# CORRÈZE ÉNERGIES VALORISATION

## **Demande d'Autorisation Environnementale Unique Pour Nouvelle Unité de Valorisation Énergétique (UVE)**

### **Compléments à l'Avis de la Mission Régionale d'Autorité Environnementale Nouvelle-Aquitaine**

Réf : 1110130-01 / SO1100030

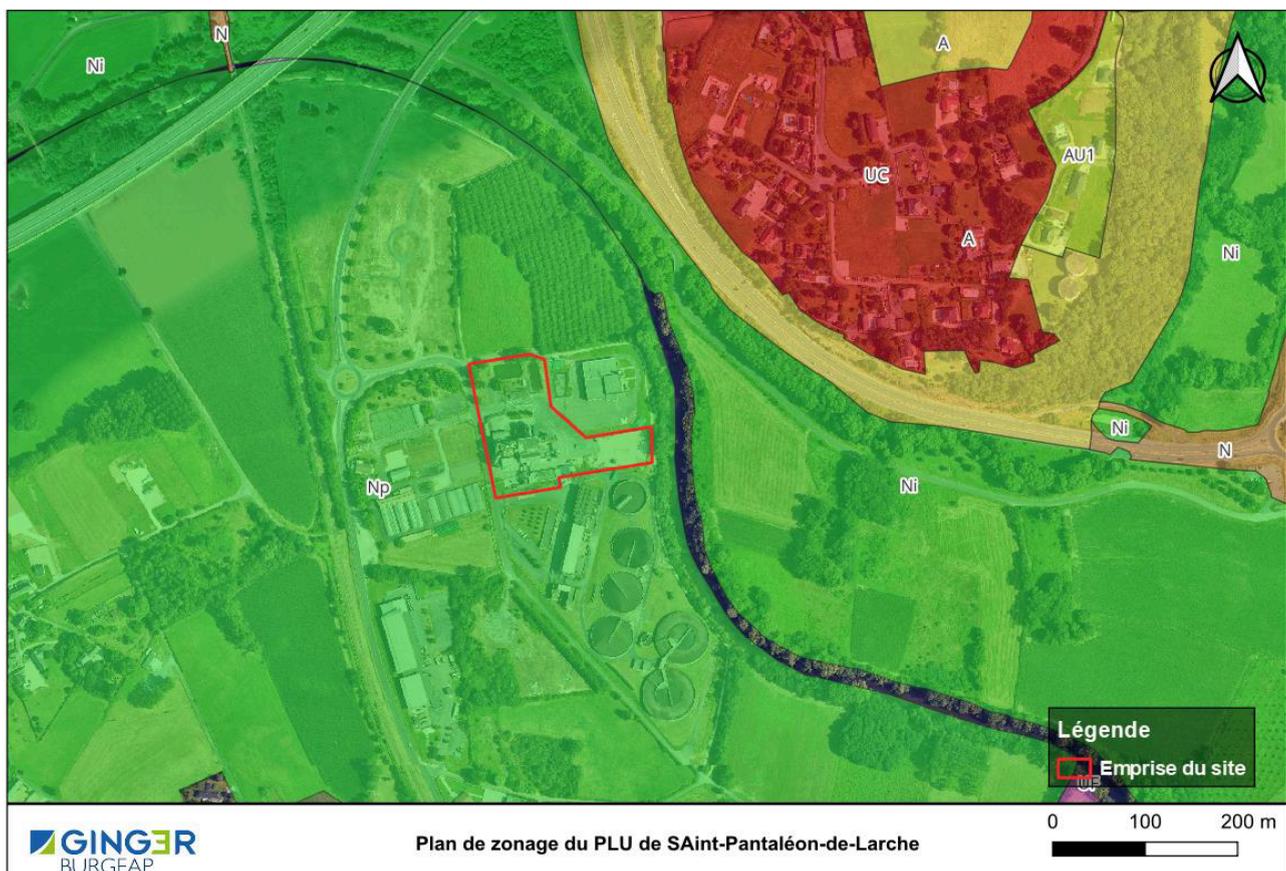
#### **1. Compatibilité du projet avec le document d'urbanisme**

La commune de Saint-Pantaléon-de-Larche est couverte par le PLU approuvé le 18 novembre 2021.

La nouvelle usine sera localisée en zone Np (Naturelle protégée).

Dans ces conditions, le projet de l'UVE pourrait être admis dans la zone Np du PLU sur les parcelles n° 141 et n° 179.

**Il ressort de cette définition générale que pourront être construits sous conditions aussi bien les bâtiments de process (ligne d'incinération, fosse...) que les voiries et réseaux divers.**

Impacts du projet sur les niveaux d'eau maximaux (Extrait étude hydraulique ARTELIA figure 18)

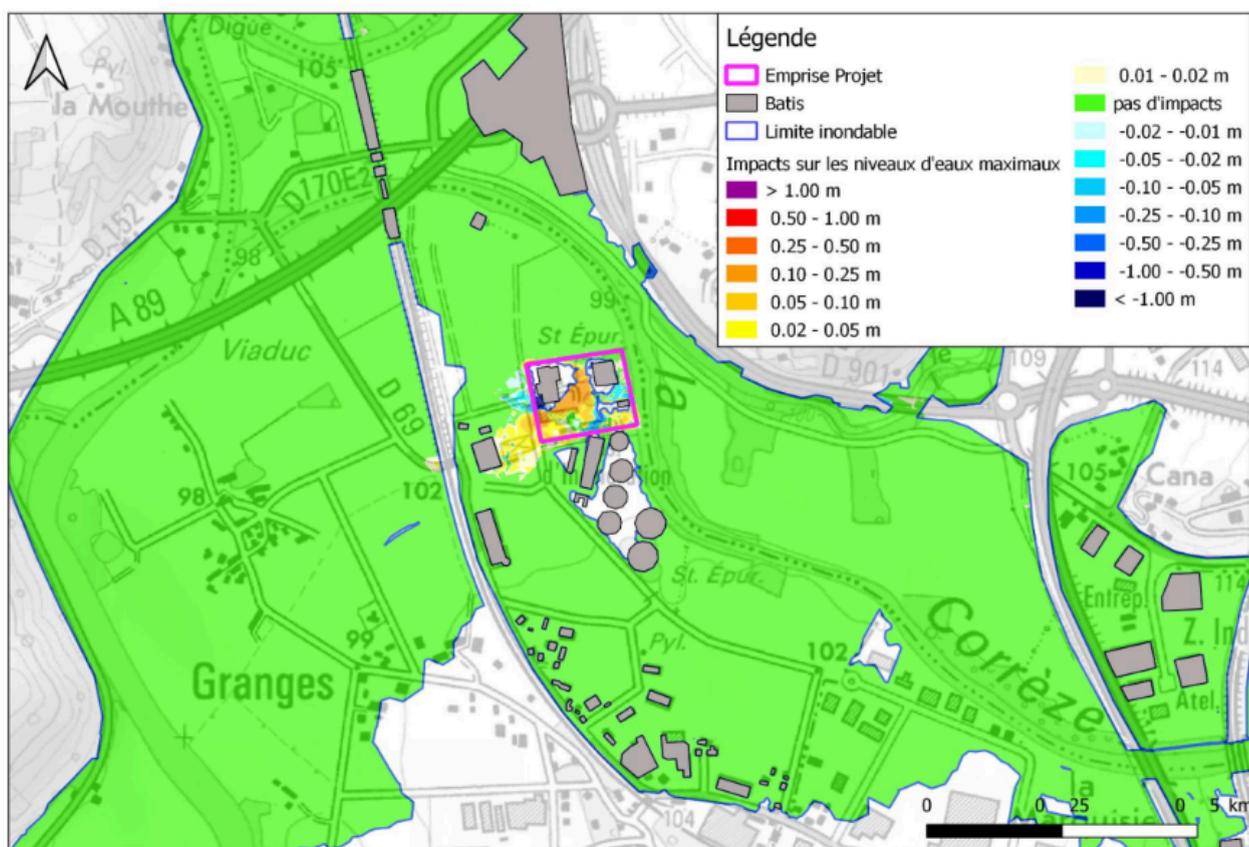
Les résultats de cette étude montrent que les **effets à l'intérieur de l'emprise du projet** sont :

- Faibles pendant la phase de construction, avec des impacts de l'ordre de 1 à 2 cm sur la zone située au Sud du projet et
- plus limités après la fin du chantier, avec une zone Sud impactée plus limitée en termes de surface.

En phase finale du projet, des réhausses de 18 cm sont observées à l'Est de la nouvelle usine, mais elles restent limitées à l'emprise du projet et ne concernent pas des zones avec des bâtiments. Elles s'expliquent par l'implantation du bâtiment qui bloque les écoulements Sud-Est Nord-Ouest par rapport à l'état initial.

A contrario, des diminutions des niveaux d'eau sont observées en zone Ouest. Concernant les impacts sur les vitesses d'écoulement, des décélérations sont observées sur cette zone.

L'emprise inondable n'est pas étendue par la construction de la nouvelle usine.

**En dehors de l'emprise du projet**, la zone impactée en cas de crue par les aménagements projetés, est essentiellement à l'Ouest, au niveau des serres municipales avec une élévation de l'ordre de 2 à 3 cm. Le bâtiment des serres n'est pas impactée par ces réhausses, la zone impactée est une zone vierge à proximité et déjà dans le secteur inondable en l'état actuel.

Concernant les parcelles ZB207 et ZB213 de Green Energie, le bâtiment est toujours en limite inondable en configuration actuelle et projet. Les augmentations de niveau d'eau sur la parcelle n'atteignent pas le bâtiment.

Il est à noter que dans l'ensemble des cas étudiés, les aléas sur le secteur ne sont globalement pas aggravés par le projet. La réhausse du niveau de l'eau, en zone Est, reste au sein de l'emprise projet, est notamment compensée par la diminution de la vitesse.
